**Avis de la Mission Régionale d'Autorité environnementale  
de Bourgogne-Franche-Comté  
sur le projet de mise en compatibilité n°1 du plan local  
d'urbanisme intercommunal (PLUi) du Val de Semouse  
dans le cadre d'une déclaration de projet d'extension d'une  
carrière sur la commune de Magnoncourt (Haute-Saône)**

N° BFC – 2020 – 2609

*Cartographie représentant la zone d'étude et le site Natura 2000 qui concerne le projet (extrait du dossier d'étude d'impact)*

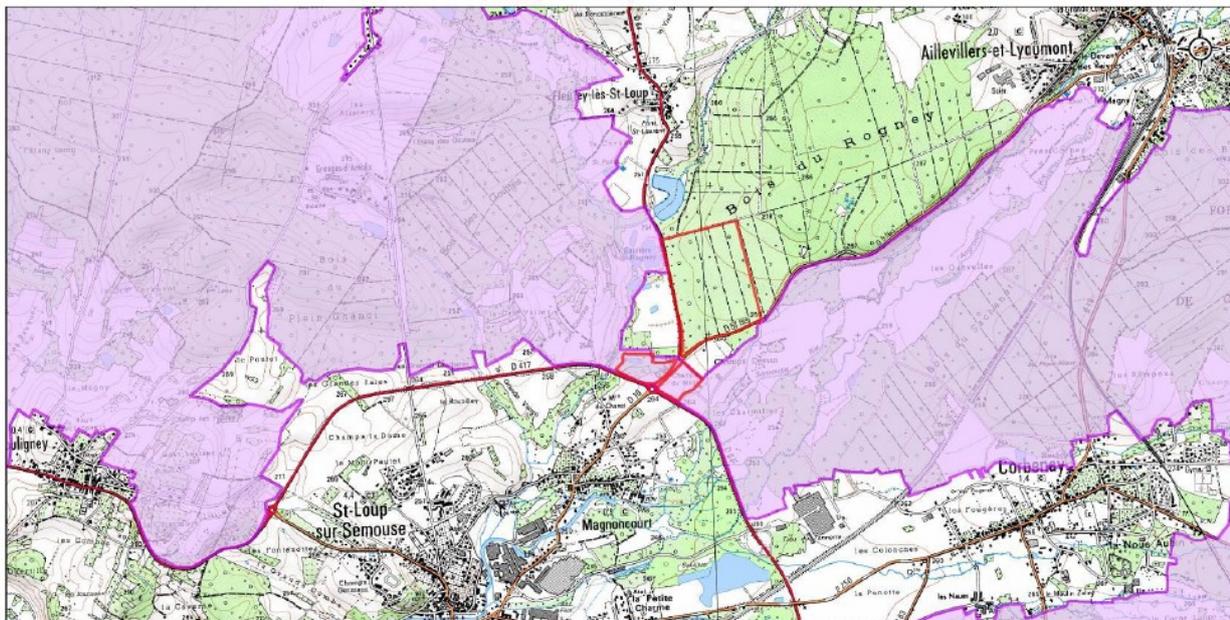
De plus, une partie du projet est localisée sur le site Natura 2000 « Vallée de la Lanterne ». L'analyse des

enjeux environnementaux et des incidences du projet sur l'environnement liés au site Natura 2000 est très insuffisante, notamment au regard des enjeux « Oiseaux ». Or, l'analyse des incidences montre que la modification du PLUi va générer des impacts directs sur une surface de 7.2ha appartenant à ce site Natura 2000 avec :

- destruction d'habitats naturels d'intérêt communautaires prioritaire et non prioritaires (1.03ha) ;
- destruction d'habitat d'espèces d'intérêt communautaire Pie-Grièche (surface non précisée).

Cela a pour conséquence des incidences sur les habitats et espèces ayant justifié la désignation Natura 2000. L'analyse des effets indirects sur les sites Natura 2000, situés à proximité immédiate à l'est et à l'ouest, ne sont pas étudiés. Enfin, l'absence d'effets notables dommageables après application de la séquence « ERC » sur les sites Natura 2000 n'est pas clairement démontrée.

Zonages avant et après le projet de mise en compatibilité du PLUi (extrait du dossier d'étude d'impact)

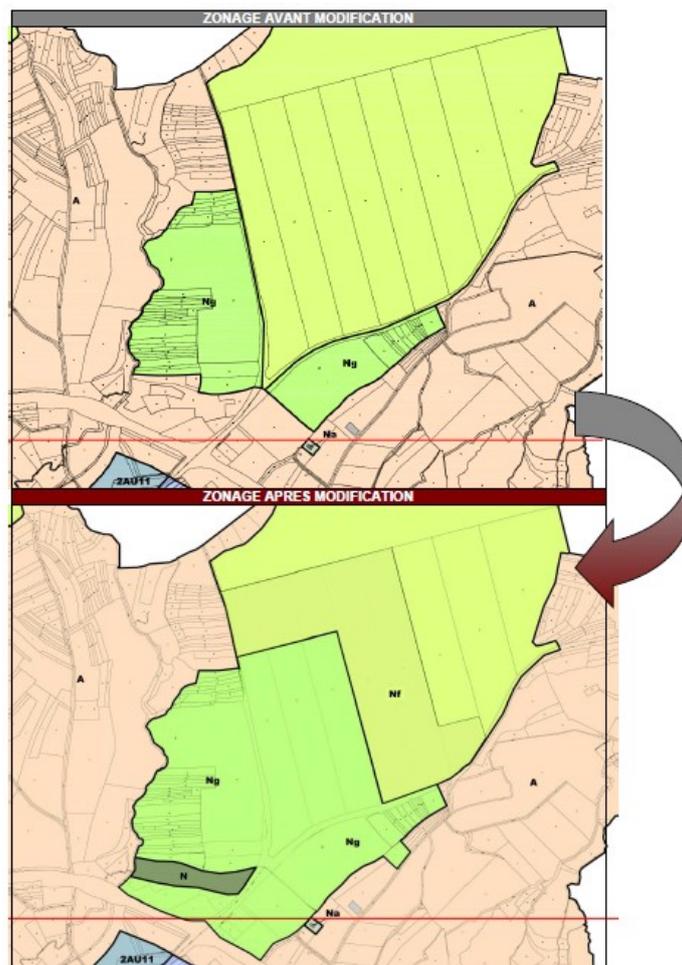
Le rapport n'expose qu'un unique scénario de modification du règlement du PLUi.

**La MRAe recommande d'envisager différents scénarii de modification du règlement graphique du PLUi et de comparer différentes solutions afin de mettre en évidence une solution retenue la moins impactante pour l'environnement.**

Cartographie des zones humides (extraite du dossier)

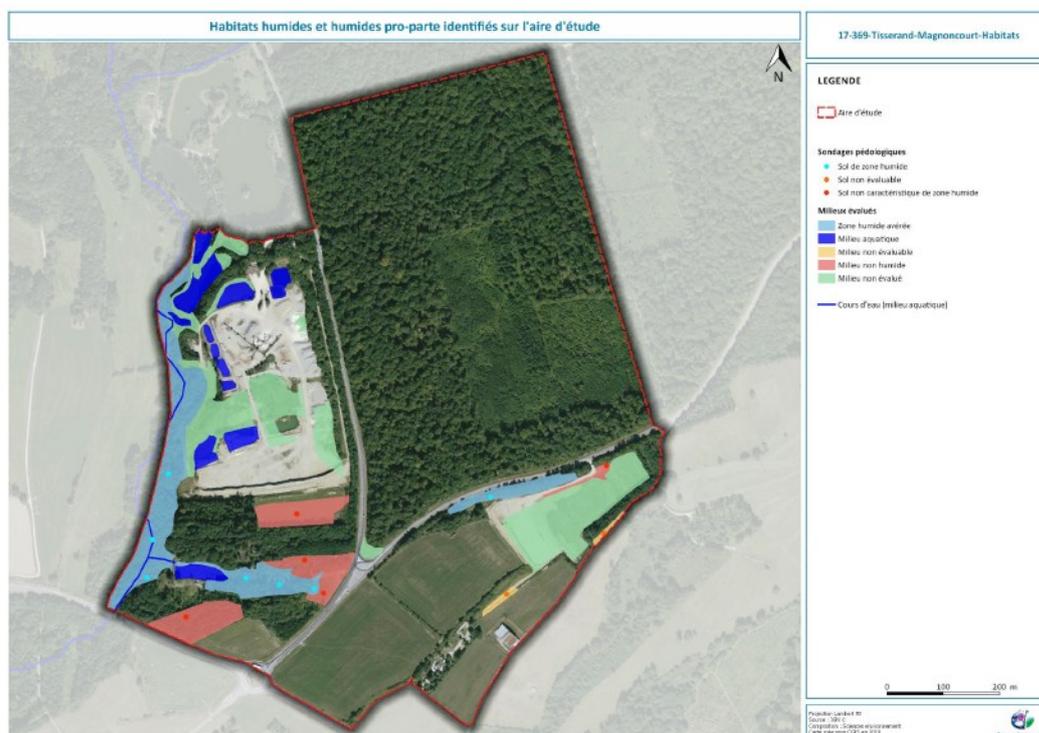
L'étude d'impact ne propose pas de mesures d'évitement et de réduction ; elle prévoit directement une mesure de compensation, qui consiste en la restauration d'une parcelle d'environ 5ha de peupliers et de chênes rouge afin « *d'améliorer la diversité spécifique et fonctionnelle de cette zone humide* ».

Au préalable des solutions d'évitement et de réduction sont à privilégier. Par ailleurs, en l'absence des éléments cités ci-dessus, l'équivalence écologique ne peut être démontrée. Le dimensionnement de la mesure ne permet pas de répondre aux modalités de caractérisation des composantes environnementales du projet, d'évaluation des pertes de biodiversité, d'évaluer les gains de biodiversité engendrés, d'ajuster la compensation selon un processus itératif. La maîtrise foncière des parcelles du site de compensation n'est pas abordée.

Aussi, le dossier d'étude d'impact n'envisage pas d'éviter (seule cette implantation est proposée) ou de réduire cet impact.

**La MRAe recommande de mener une expertise concernant la présence ou non de zones humides supplémentaires dans l'aire d'étude. De plus, les compléments suivants sont à apporter pour les zones humides identifiées :**

- **la justification du choix de l'implantation du projet vis-à-vis de la présence de la zone humide ;**
- **l'étude de la fonctionnalité de la zone humide ;**
- **l'évaluation des impacts du projet ;**
- **la mise en œuvre de la séquence « ERC » en prenant en compte le SDAGE 2016-2021.**
